Autorité environnementale

Avis délibéré de l'Autorité environnementale sur la création d'une liaison souterraine à 225 000 volts entre les postes électriques de Darse et Salin-de-Giraud (communes d'Arles, Bouches-du-Rhône)

n°Ae: 2012-46

Fuseau projeté – Source : étude d'impact (Page 81)

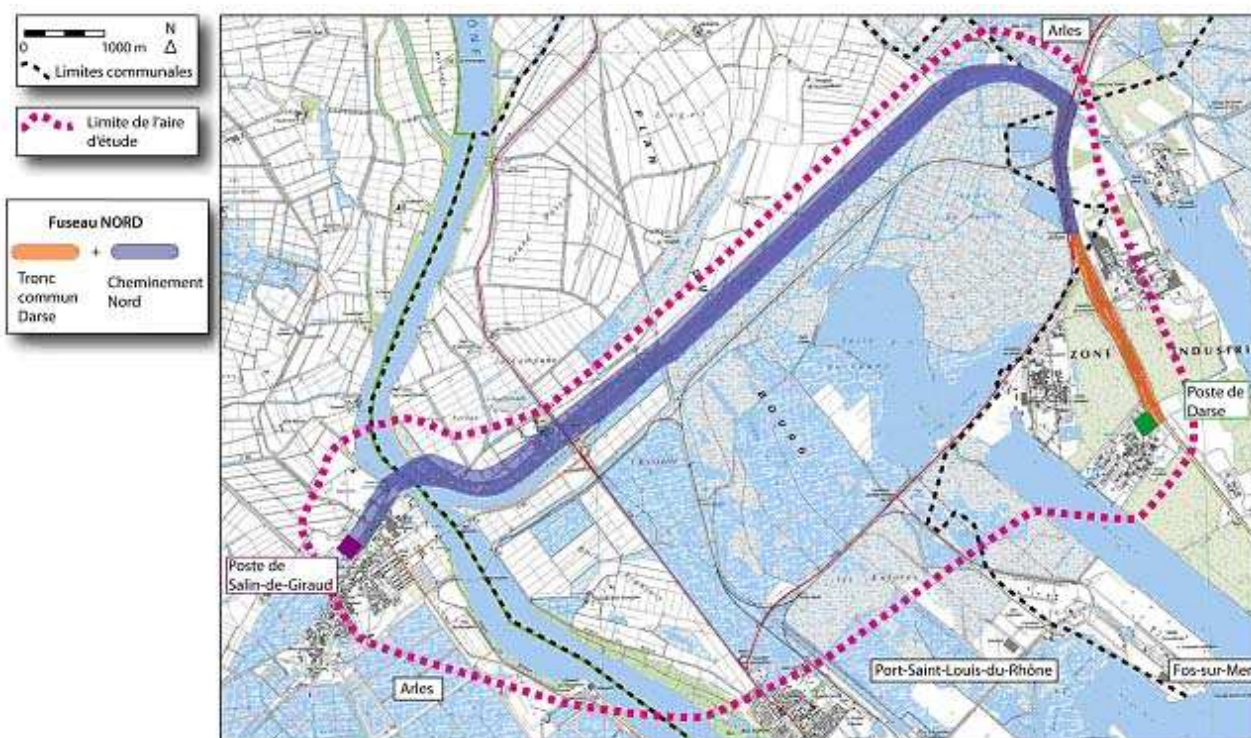
Elle sera implantée dans des fourreaux PVC⁸ disposés en trèfle dans un bloc béton ou en fourreaux PEHD⁹ enterrés. Les tranchées seront d'une profondeur d'environ 1,50 m et d'une largeur d'environ 0,80 m en fonction des terrains rencontrés. Une vingtaine de chambres souterraines seront nécessaires pour assurer la jonction entre les câbles successifs. La localisation et la dimension de ces chambres de jonction n'est pas présentée dans le dossier.

Le chantier nécessite : l'ouverture de la tranchée, la mise en place des fourreaux en pleine terre, le remblaiement de la tranchée avec pose d'un grillage avertisseur, le déroulage des câbles dans les fourreaux, la réalisation des raccordements, la remise en place de la terre végétale et la remise en état du site. Les franchissements nécessaires (voie ferrée, canal du Rhône à Fos, contre canal, RD36, et Rhône) sont prévus a priori tous en forage dirigé. Une incertitude demeure encore sur la technique envisagée pour le franchissement du Rhône ; elle sera levée dans le dossier de détail. Si une présentation théorique de la technique du forage dirigé existe bien dans le dossier, les caractéristiques des forages effectivement projetés (dimensionnement, localisation, profil notamment) ne sont pas présentées.

L'emprise prévue pour les travaux n'est pas précisée, ce qui ne permet pas d'apprécier les impacts sur les milieux traversés, mais le maître d'ouvrage a indiqué au rapporteur lors d'une visite de terrain qu'elle sera comprise entre 4 et 8 mètres de large.

L'Ae recommande de compléter la présentation technique du projet par l'indication du dimensionnement de l'emprise du projet et par les caractéristiques (dimensionnement, positionnement potentiel, vue en coupe) des forages dirigés prévus et des plates-formes de chantier ou a minima des principes qui présideront à leur réalisation.
